MEMORANDO
DSH-919-2021

ASUNTO: **“Informe Técnico No. 77-2021 - Revisión del Estudio de Impacto Ambiental Categoría II “ALAMEDAS DEL VALLE”**

**INFORME TÉCNICO No. 77-2021
ANÁLISIS DEL ESTUDIO DE IMPACTO AMBIENTAL DE ACUERDO A
SEGURIDAD HÍDRICA**

Verificación de los cuerpos de aguas que atraviesan el polígono del Proyecto Alamedas del Valle

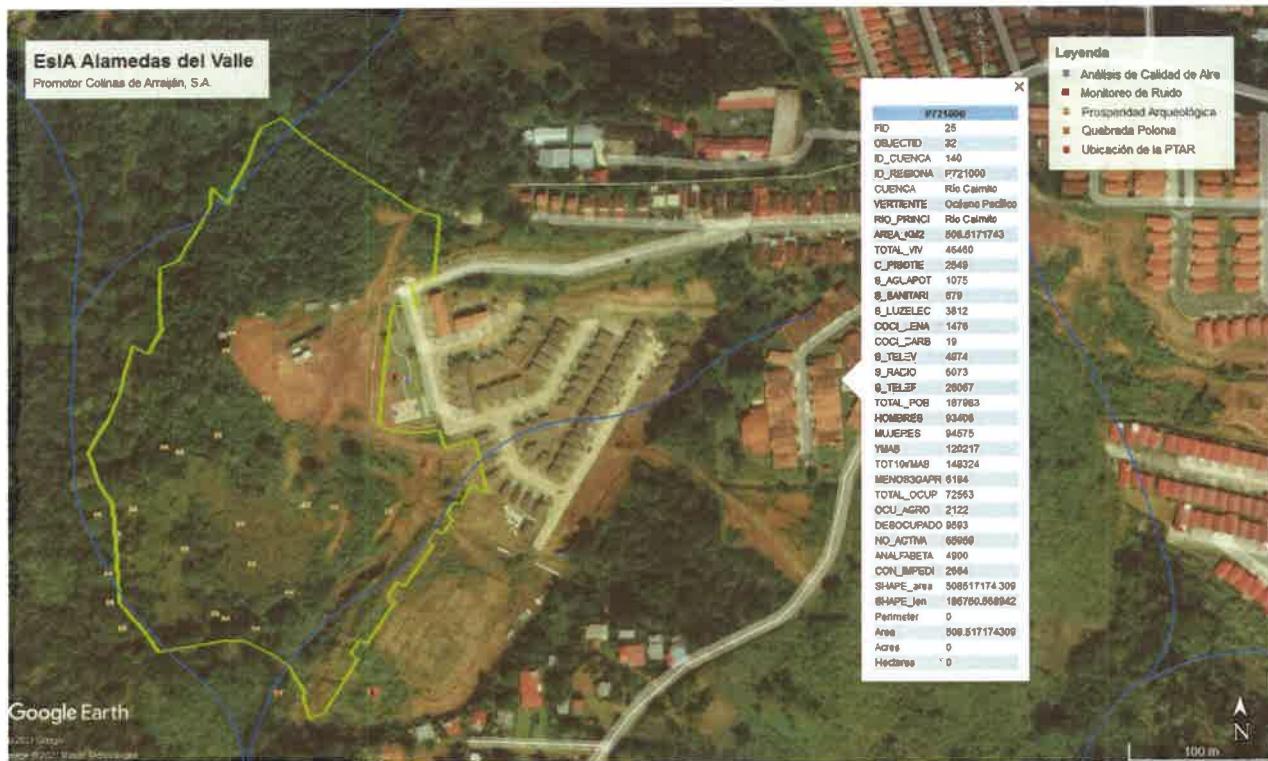
El polígono del proyecto es atravesado por dos quebradas, en dos secciones por la quebrada Polonia y en una sección por una quebrada sin nombre, pero el EsIA no detalla la existencia de la quebrada sin nombre. De acuerdo a los planos no se evidencia la construcción de obras en cauce.

- El Estudio Hidrológico no tomó en cuenta la quebrada sin nombre, que también atraviesa al polígono del proyecto (ver mapa adjunto).

- ✓ Debido que el polígono del proyecto es atravesado por dos quebradas, específicamente en dos secciones por la quebrada Polonia y en una sección por una quebrada sin nombre, se debe garantizar el área de protección de estos cuerpos de agua, en base al cumplimiento de la Ley No. 1 del 3 de febrero de 1994, en especial sus artículos 23 y 24; por lo cual el promotor deberá:

- Conservar los bosques de galería existentes en el polígono del proyecto.
 - No podrá afectar el área de protección en un marquen no menor de 10 metros del ancho a ambos lados de la fuente hídrica.

- Deberá reducir el área del polígono del proyecto a 6.84 has (ver mapa adjunto).
 - Verificar las afectaciones a la quebrada sin nombre, que posiblemente también atravesó la Fase I de este proyecto (ver mapa adjunto vs foja 253).

- ✓ Ampliar el Estudio Hidrológico, ya que no fue tomada en cuenta la quebrada sin nombre que también atraviesa al polígono del proyecto.
- ✓ De acuerdo al cumplimiento del Decreto Ley No. 35 de 22 de septiembre de 1966 y el Decreto Ejecutivo No. 70 de 27 de julio de 1973, el promotor deberá identificar las etapas del proyecto en las cuales se requiere el uso del recurso hídrico, ya sea de una fuente superficial y/o subterránea. De acuerdo a esta identificación deberá solicitar ante la Dirección Regional del Ministerio de Ambiente de Panamá Oeste, el trámite correspondiente para los permisos temporales de uso de agua (mitigación de polvo u otros).

TOPOGRAFICO 25k ALAMEDA DEL VALLE

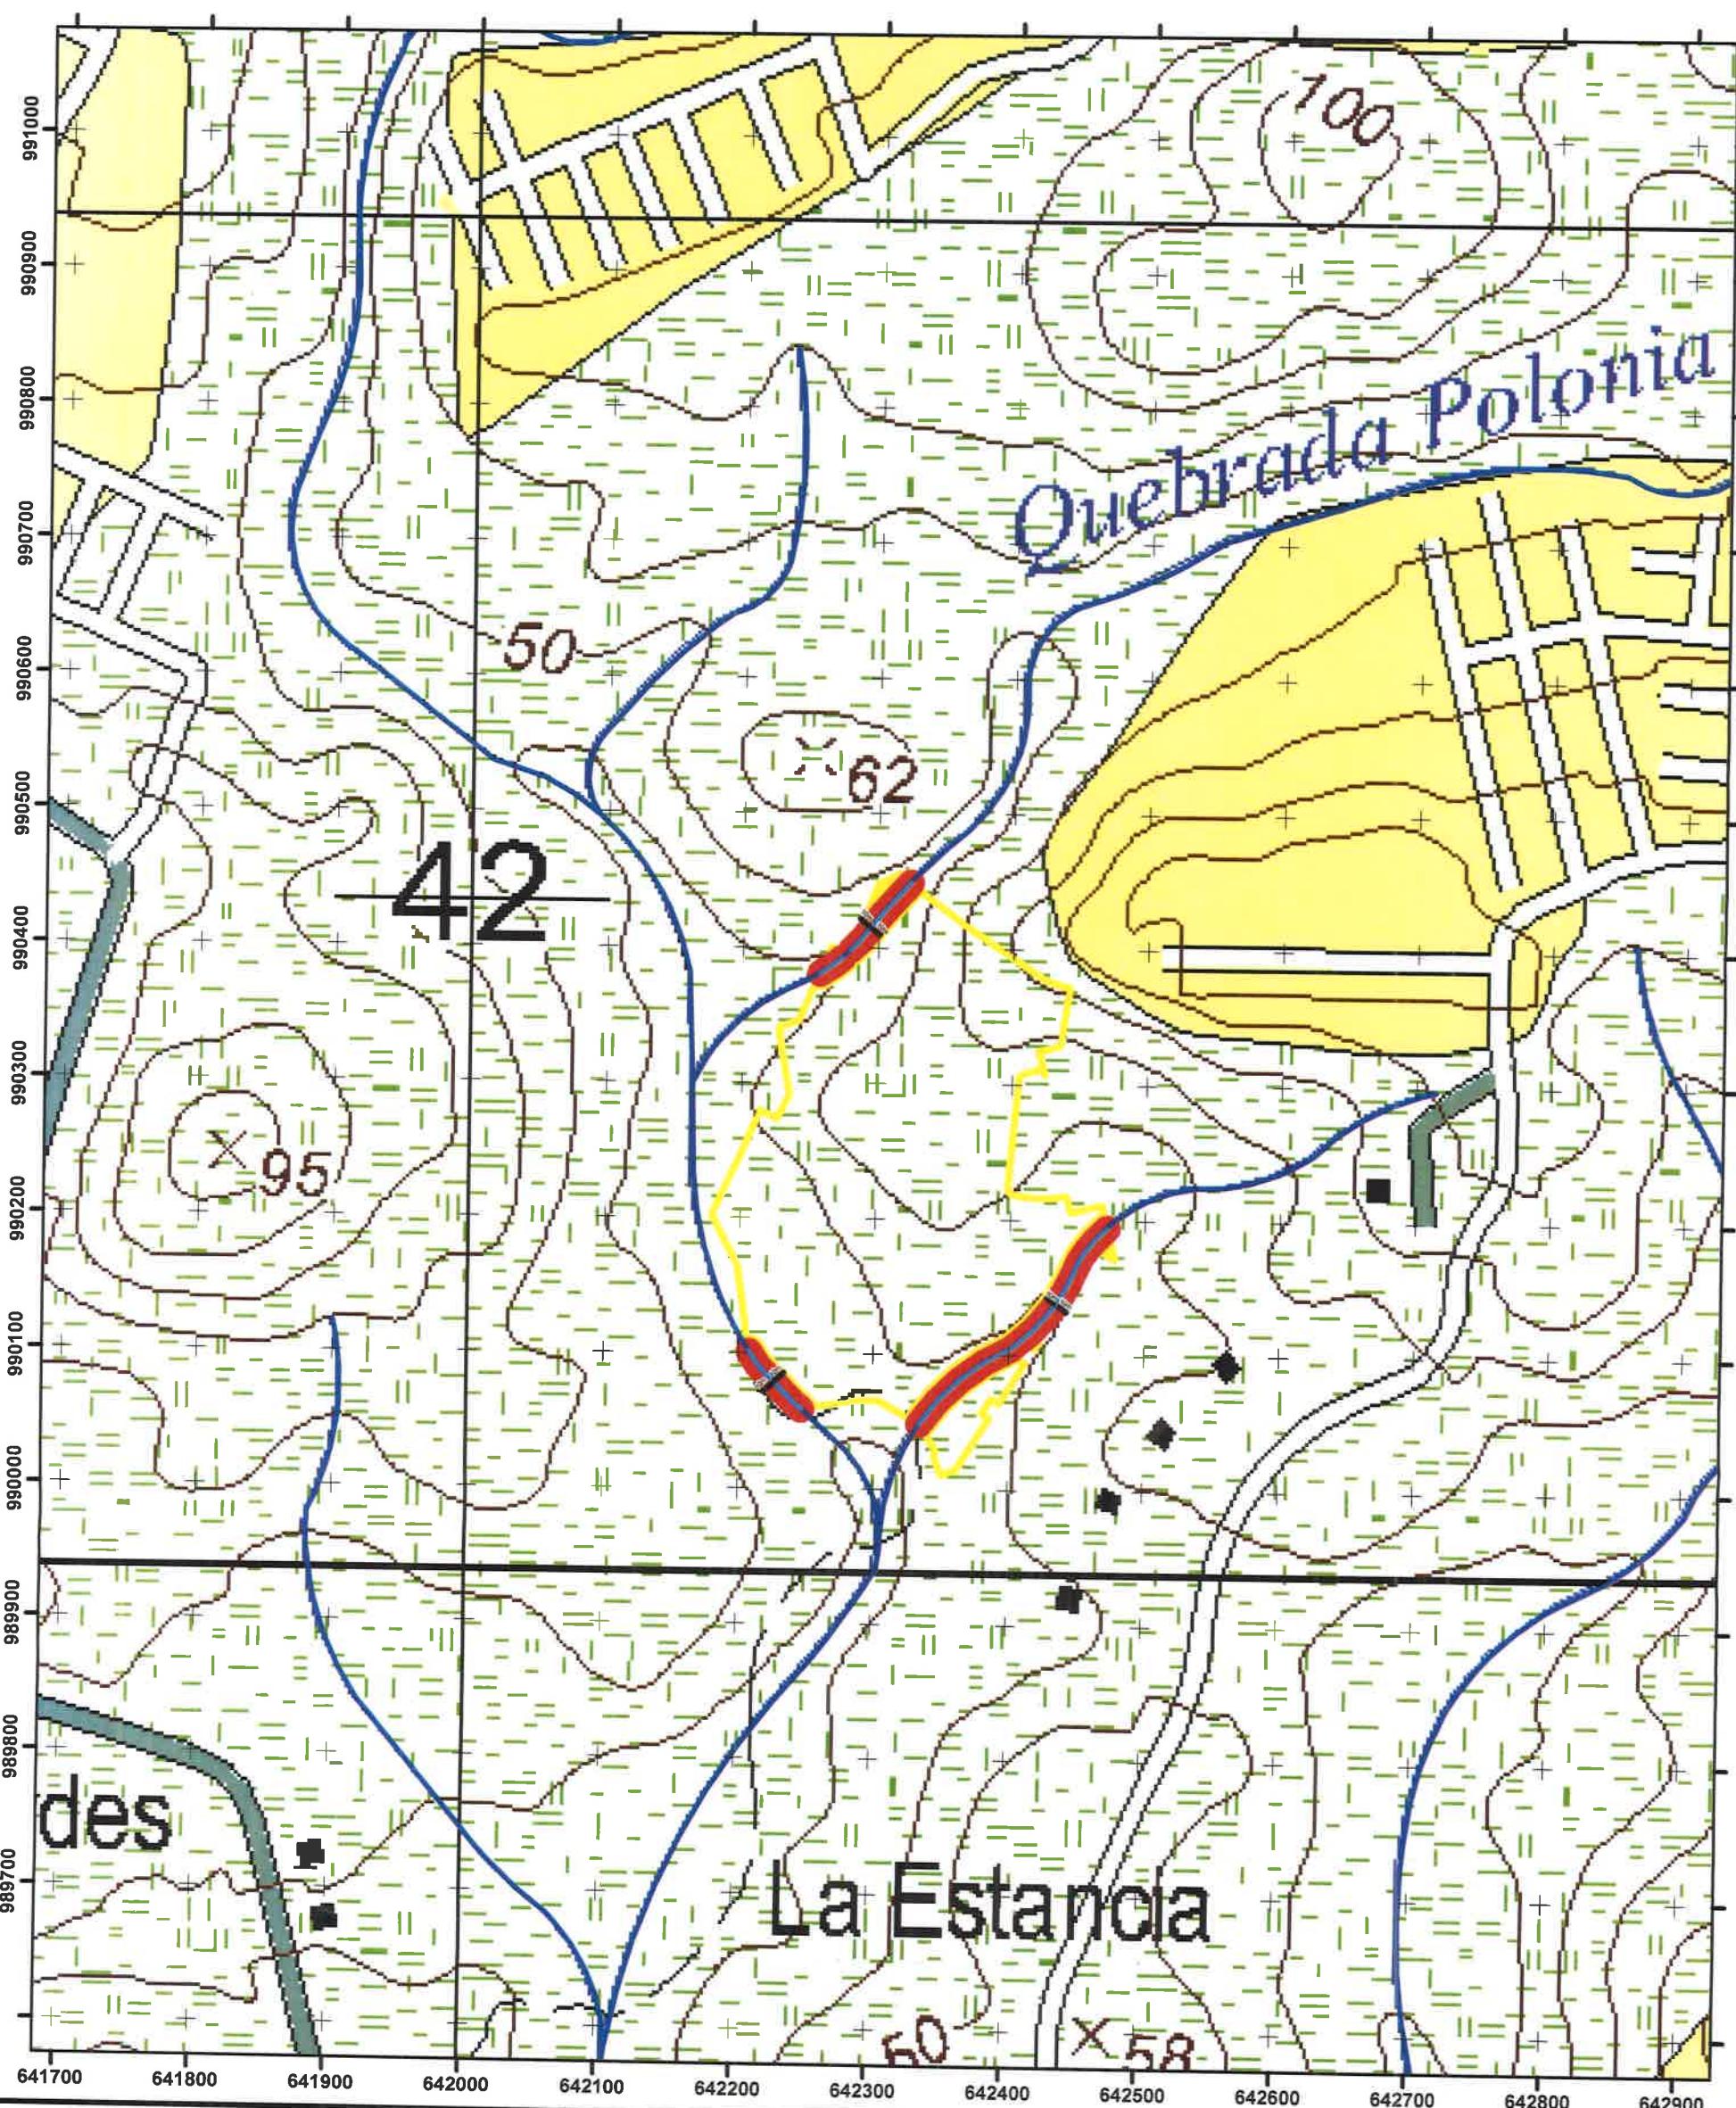
1. Aprovechamiento del recurso.
2. Canalización.
3. Desvío.
4. Contaminación/ sedimentación.
5. Reducción del bosque de galería.
6. Reducción del ancho del cauce.
7. Ensanchamiento del cauce.
8. Profundización del cauce.
9. Otro (especificar): El polígono del proyecto es atravesado por dos quebradas (ver mapa adjunto).
